**Centrale solaire photovoltaïque au sol
de Chazé-Henry**

Dossier n° PC 049 248 22 N 0012

**Réponse à l'avis de l'autorité environnementale n° PDL-2022-6390 sur le dossier présentant le projet
et comprenant l'étude d'impact.**

Figure 2 : Cartographie des habitats naturels du site

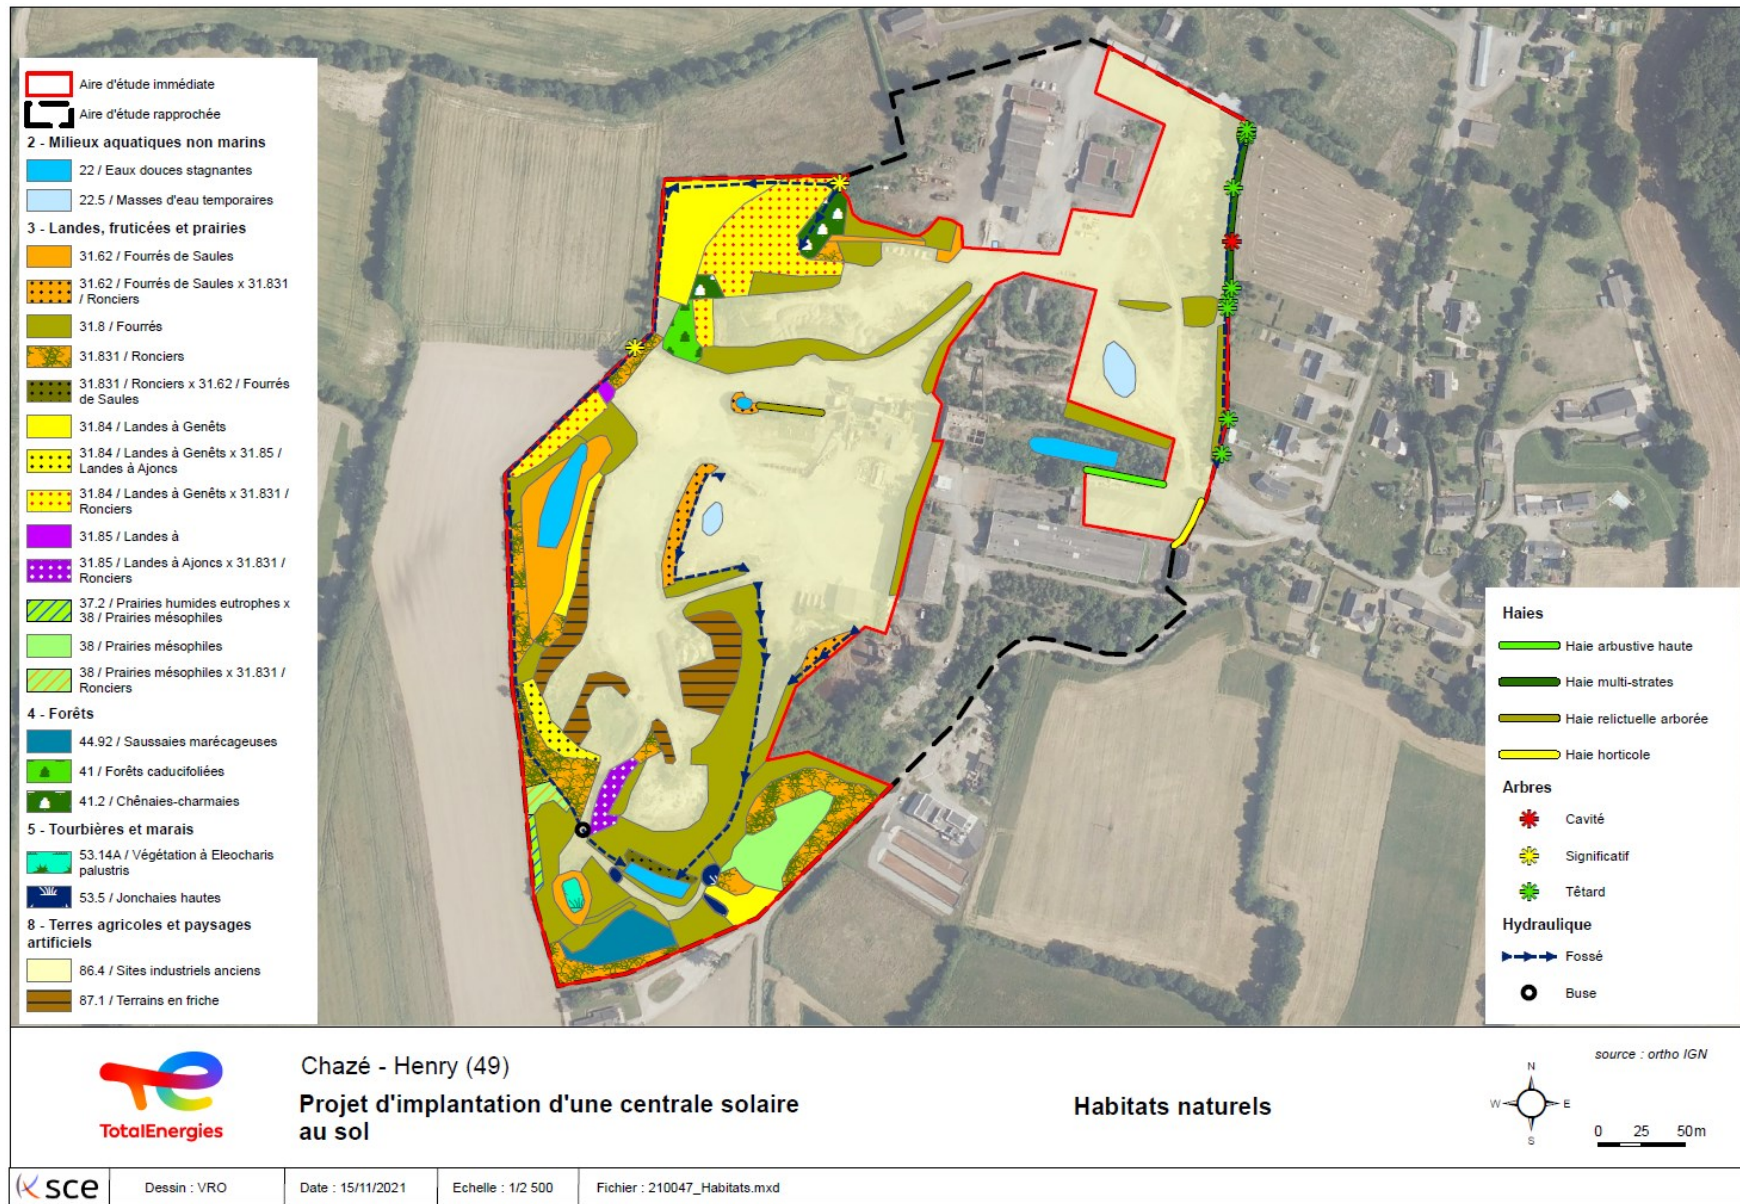
« La MRAe recommande d'apporter une justification au choix de la localisation des sondages pédologiques, notamment au regard des données fournies par ailleurs déterminant des masses d'eau temporaires non sondées. »

Concernant l'habitat « masse d'eau temporaire » (22.5 – Masses d'eau temporaires), il s'agit (comme mentionné p.67 de l'étude d'impact) de zones d'accumulation d'eau qui se forment sur les espaces imperméabilisés et perturbés du site, à la faveur de micro-dépressions, à la suite de précipitations.

Deux masses d'eau temporaires principales ont été identifiées, au centre et à l'est du site. Le caractère perturbé du sol et temporaire de ces points d'eau ne permet pas le développement d'une flore aquatique. Le constat émis pour les espaces mentionnés plus tôt (impossibilité de réaliser des sondages du fait de la nature du sol) s'applique également au niveau de l'habitat "masse d'eau temporaire".

Rappelons que cet habitat n'est pas inscrit comme habitat humide à l'arrêté du 24 juin 2008 qui précise les critères de définition et de délimitation des zones humides et qu'aucune plante hygrophile n'y a été observée.

L'habitat "masse d'eau temporaire" a été défini comme tel par la seule présence d'eau, présence rendue possible par une surface concave.

Figure 4 : Zoom sur la parcelle AC 616

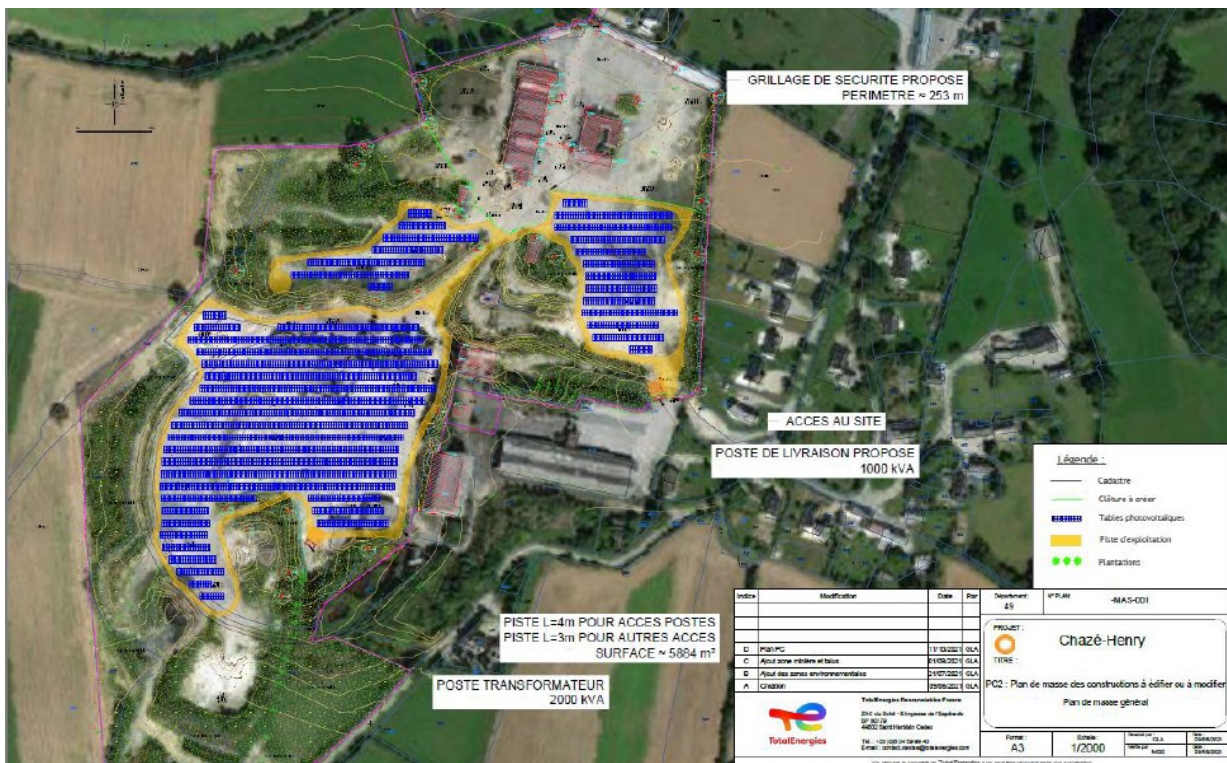
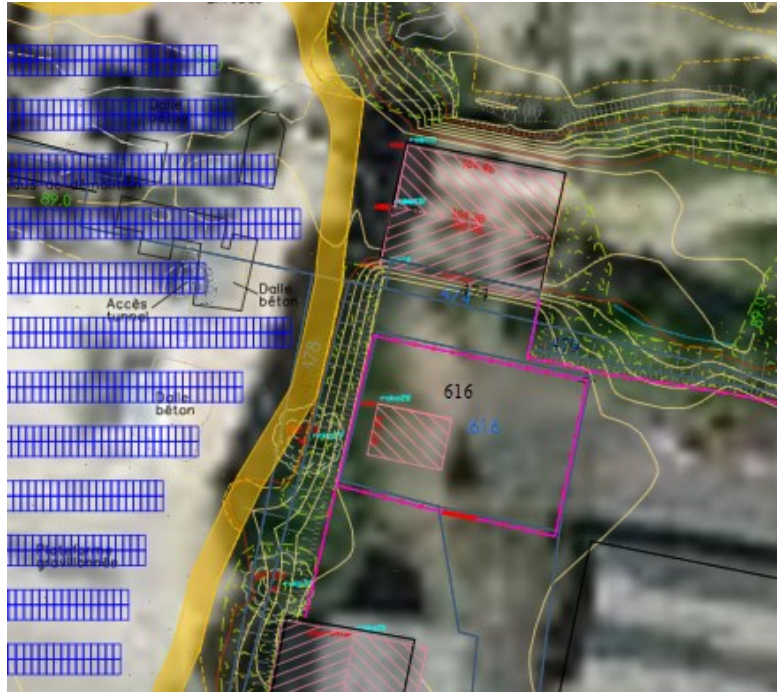
« [...] l'arrêté de DUP susmentionné interdit toute activité n'étant pas la production d'eau potable dans le périmètre de protection immédiate (PPI). Or, la liste des terrains concernés par la création de cette centrale photovoltaïque comprend une parcelle incluse dans le PPI. Il s'agit de la AC 616 qui doit être obligatoirement extraite du parcellaire arrêté par TOTAL ÉNERGIES. Dans le cas contraire, le projet devrait être rejeté, car ne respectant pas l'une des principales servitudes imposées par l'arrêté de DUP. »

La parcelle AC 616 n'est pas incluse dans le périmètre de la centrale photovoltaïque et aucune installation (piste, poste technique, etc.) ne recoupe cette dernière. Le Périmètre de Protection Immédiat (PPI) n'est donc pas intercepté par le projet.

Figure 5 : Zoom sur la parcelle AC 476

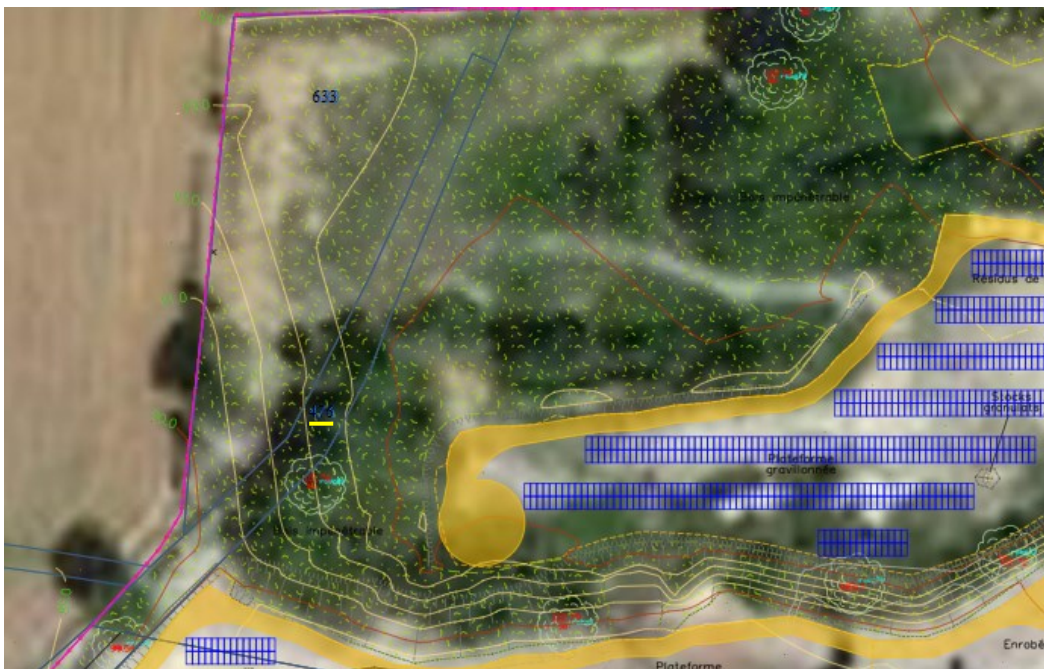
« [...] la parcelle AC 476 concernée par le projet TOTAL ÉNERGIES, n'est que partiellement concernée par les servitudes établies dans le cadre de la DUP. Ce texte prévoyait l'intervention d'un géomètre, afin que celui-ci procède à la division de cette parcelle. Il serait opportun de connaître, à la faveur de la réaffectation de ce terrain, si ce préalable a été réalisé ».

Tout comme la parcelle AC 616, la parcelle AC 476 est exempte d'aménagements liés à la centrale photovoltaïque. Elle n'est pas remaniée ou recoupée d'une quelconque façon dans le cadre du projet. Par ailleurs, TotalEnergies n'est pas le propriétaire de la parcelle précédemment mentionnée et ne peut en aucun cas être à l'initiative d'une division parcellaire.
